**Verslag huishoudelijke elektrische installatie op laagspanning en zeer lage spanning****Algemeen:**

Referentie: 010-20260814-01	Datum controle: 14/08/2026
Keurder: 010

Eigenaar: Voet	EAN-code: 541448820056836941
Adres installatie: Krentzen 69, 2250 - Olen	Nummer teller(s): 1LGZ0586505883
	Distributienetbeheerder installatie: Fluvius
Datum uitvoering installatie: ☐ Vóór 01/10/1981 ☒ Tussen 01/10/1981 en 01/06/2020 ☐ Vanaf 01/06/2020	
Type: ☒ Wooneenheid ☐ Niet-huishoudelijk ☐ PV ☐ Batterij ☐ Laadpaal

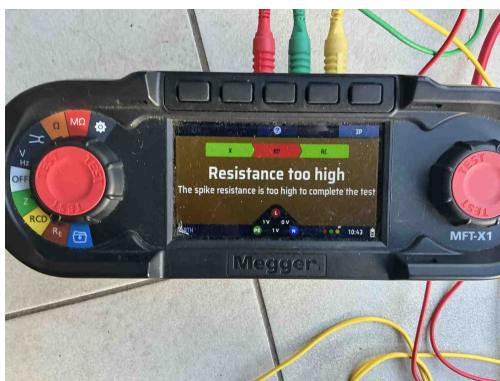
A05 - De waarde van de spreidingsweerstand van de aardverbinding is te hoog (Boek 1: 5.4.2).
Opmerking: Algemeen

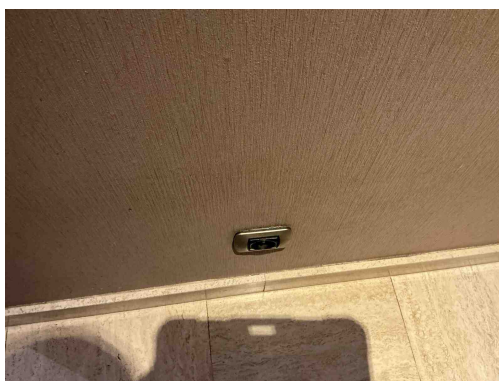
T09 - Bepaalde contactdozen en/of schakelaars zijn beschadigd (Boek 1: 1.4.1.3).
Opmerking: Oa slaapkamer

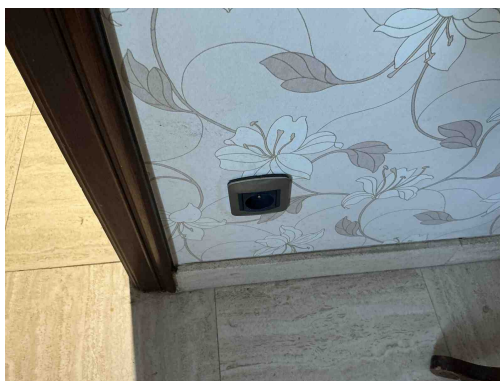
T10 - Bepaalde contactdozen en/of schakelaars zijn niet degelijk bevestigd (Boek 1: 1.4.1.3).
Opmerking: Oa slaapkamer , living,wc ,...

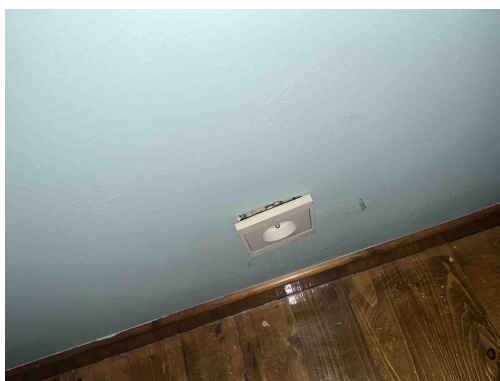
T10 - Bepaalde contactdozen en/of schakelaars zijn niet degelijk bevestigd (Boek 1: 1.4.1.3).
Opmerking: Oa slaapkamer , living,wc ,...

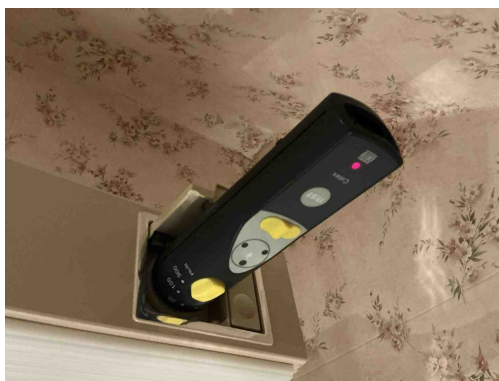
T10 - Bepaalde contactdozen en/of schakelaars zijn niet degelijk bevestigd (Boek 1: 1.4.1.3).
Opmerking: Oa slaapkamer , living,wc ,...

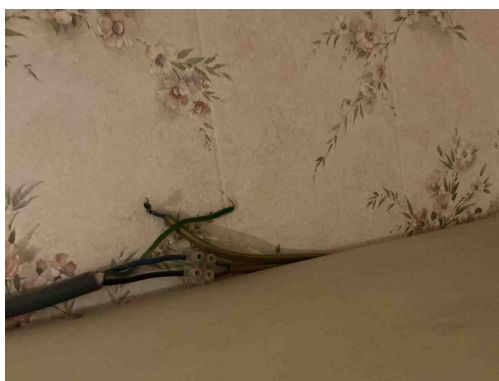
A16 - Er is geen continuïteit van de beschermingsgeleider van de contactdoos (Boek 1: 5.4.3.4).
Opmerking: Oa wc boven

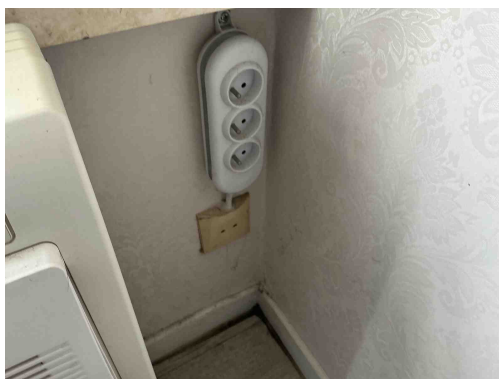
C21 - Het gebruik van geleiders van het type VOB, zonder bijkomende afscherming is niet toegestaan (Boek 1: 5.2.9.6).
Opmerking: Oa wc boven

C26 - De verbindingen zijn niet gebeurd in borden, in aftakdozen, aan de klemmen van contactdozen, schakelaars of in de verlichtingstoestellen (Boek 1: 5.2.6.1).
Opmerking: Oa wc boven

C28 - Niet gebruikte leidingen onder spanning zijn niet op een degelijke manier geïsoleerd of verwijderd (Boek 1: 4.2.1.1).
Opmerking: Oa wc

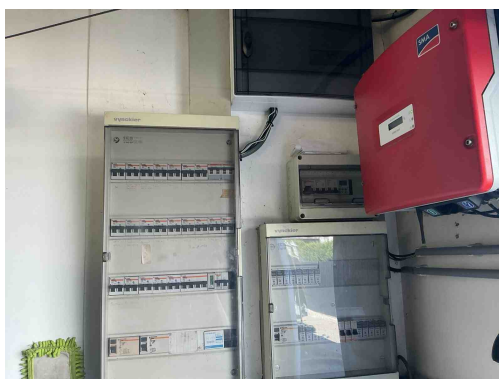
C38 - Het gebruikte kabeltype (snoerkabel) voldoet niet aan de specificaties die van toepassing zijn op voedingsleidingen voor vaste installatie (Boek 1: 1.4.2.1, 5.2.6.2).

Opmerking: Oa slaapkamer

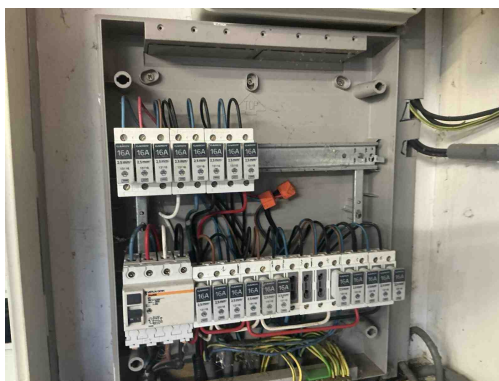
B17 - De voedingsspanning is niet op elk bord vermeld (Boek 1: 3.1.3.3).

Opmerking: Oa bord 1,2,3,4,....

B18 - Het volgnummer is niet op elk bord vermeld (Boek 1: 3.1.3.3).

Opmerking: Oa bord 1,2,3,4,....

B06 - Het elektrisch verdeelbord heeft niet de minimale beschermingsgraad IPXX-B in een gewone ruimte (Boek 1: 4.2.2.3).

Opmerking: Oa bord 1,2,3,4,....

B04 - De aanduiding van de kringen, klemmen en/of schakelapparatuur ontbreekt, is onjuist of is onvolledig (Boek 1: 3.1.3.1/5.1.6.1).

Opmerking: Oa bord 1,2,3,4,....

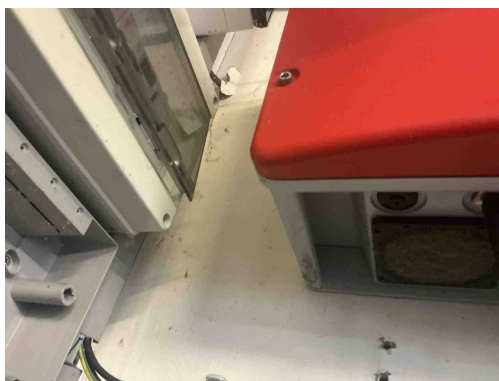
B26 - Het elektrisch bord kon niet gedemonteerd worden (Boek 1: 5.3.5.1).
Opmerking: Oa bord 1 en 3

B06 - Het elektrisch verdeelbord heeft niet de minimale beschermingsgraad IPXX-B in een gewone ruimte (Boek 1: 4.2.2.3).
Opmerking: Oa bord 1,2,3,4,....

B04 - De aanduiding van de kringen, klemmen en/of schakelapparatuur ontbreekt, is onjuist of is onvolledig (Boek 1: 3.1.3.1/5.1.6.1).
Opmerking: Oa bord 1,2,3,4,....

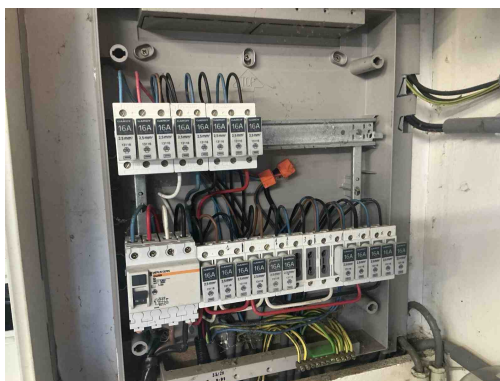
B26 - Het elektrisch bord kon niet gedemonteerd worden (Boek 1: 5.3.5.1).
Opmerking: Oa bord 1 en 3
